## Avviso di azione correttiva urgente per lo strumento ASP6025

Giugno/2017

Processore di tessuti ASP6025

Etichettatura dei connettori di allarme

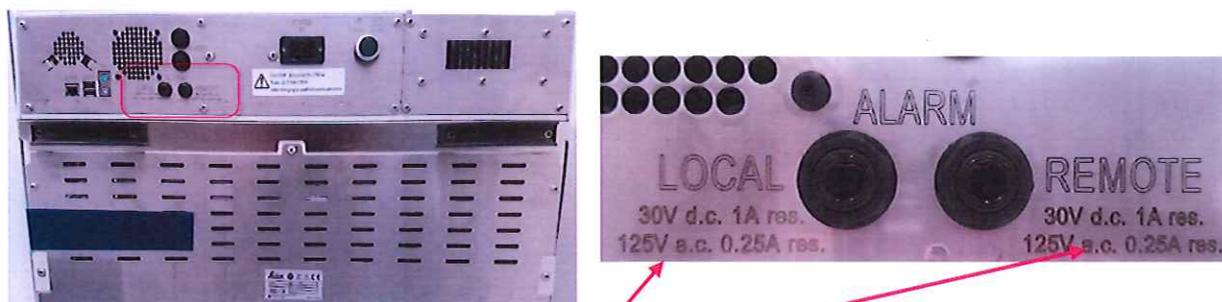
I suddetti dispositivi interessati presentano un'etichettatura non corretta riguardo alla tensione specificata per i connettori di allarme, situati sul retro dello strumento (fare riferimento alle immagini sottostanti).

Le etichette non corrette indicano 125 VAC come tensione massima. È stato riscontrato che se qualcuno collega tale tensione (125 VAC) alla presa stereo da 6,3 mm, si verifica una tensione pericolosa sulla presa, che potrebbe causare, nel peggiore dei casi, un serio guasto elettrico.

Come sottolineato sulla nuova etichetta, la tensione massima che può essere applicata sui connettori di allarme è di 30 V DC/AC. In caso di mancato utilizzo degli allarmi esterni, non è necessario intraprendere ulteriori azioni.

Fig. 63

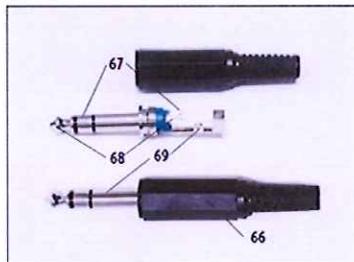
Inoltre le specifiche contenute nel manuale d'uso (IFU) indicano un'etichettatura non corretta riguardo alla tensione specificata per i connettori di allarme (fare riferimento alle immagini sottostanti).

Il sistema di allarme collegato allo strumento deve avere i seguenti parametri massimi:

A 30 V CC, massimo 1 A  
A 120 V CA, massimo 0,25 A

Ogni allarme viene collegato allo spinotto (66) nel modo seguente (fig. 63):

Il manuale tradotto sul CD (componente# 14049580200) e la "Guida online" degli strumenti presentano anch'essi un'etichettatura non corretta riguardo alla tensione specificata per i connettori di allarme.

**2. Retro dello strumento dopo aver incollato l' etichetta adesiva**

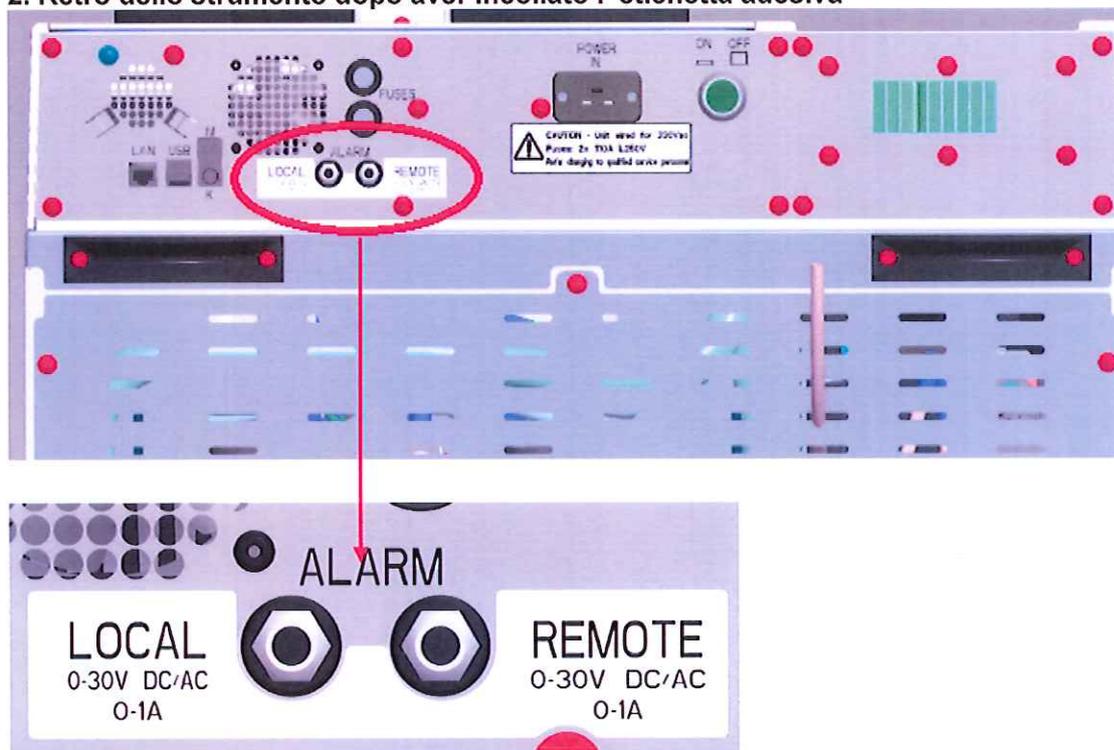
Come azione immediata vi chiediamo innanzitutto di pulire la superficie intorno ai connettori di allarme (utilizzando un prodotto privo di grasso). Quindi rimuovere l'etichetta adesiva presente (1) sulla lamina e collocarla sui connettori di allarme, come indicato nelle immagini sottostanti. La specifica incisa non deve più risultare leggibile!

Per i processori di tessuti ASP6025 che utilizzano l'allarme esterno, assicurarsi che il dispositivo collegato esternamente non superi la tensione massima.
